仕様変更のご案内

BXシリーズ I/Oターミナル

BXシリーズ I/Oターミナルの仕様変更についてご案内いたします。

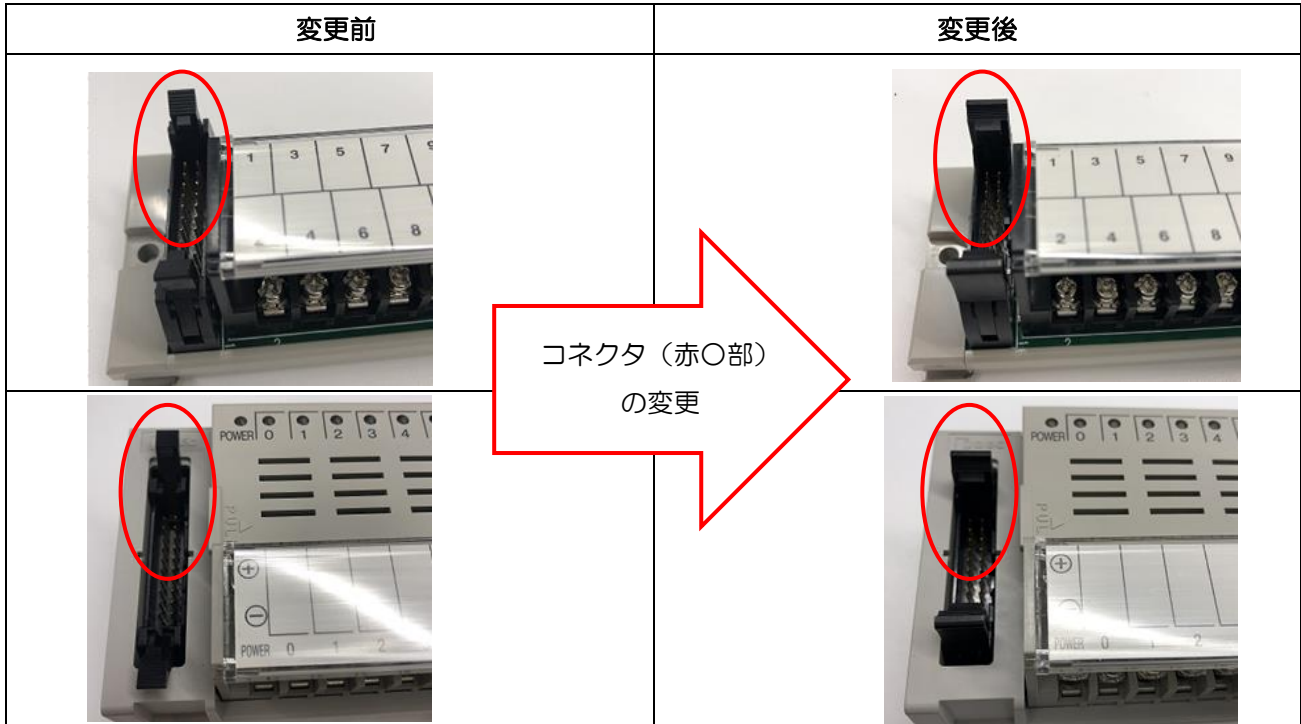
コネクタを IDEC 製 JE1※から OMRON 製 XG4※に変更いたします。

- ① 変更後のコネクタの詳細仕様につきましては、OMRON ホームページをご確認ください。
<https://www.omron.co.jp/>
- ② ロック・エジェクト機構部の違いにより、脱着時の操作感覚が変わります。
- ③ 新旧混在使用は構造上可能ですが、お客様におかれましても動作確認の上ご使用ください。

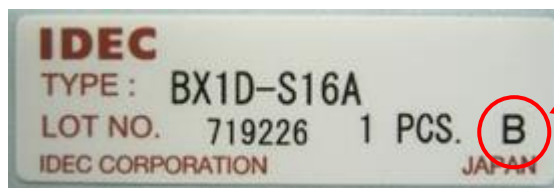
変更後の製品は、個装ケースのロット番号の右横に「B」を表示いたします。

- 表示期間：2020年2月生産分まで
- 識別例：

「B」を表示
